MELFA Technical News

BFP-A6079-0371

表 題 FR PLUS リリースのご連絡
Subject: Report of FR PLUS release

適用機種 MELFA FRシリーズ
(コントローラ CR800シリーズ用)
Applicable to: MELFA FR series
(CR800series robot controller)

図1.1 変更前
Figure 1.1 Before the Change

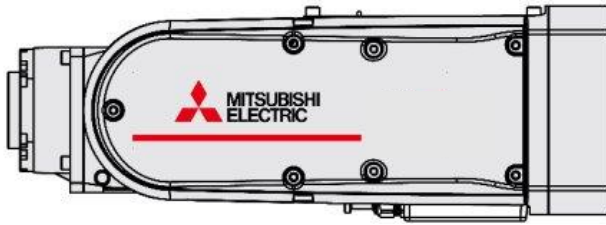
FR PLUS対応モデル機種に関しては、本体No2アーム上に以下ロゴが追加されます。

For FR PLUS compatible models, the following logo will be added on the No. 2 arm of the body.
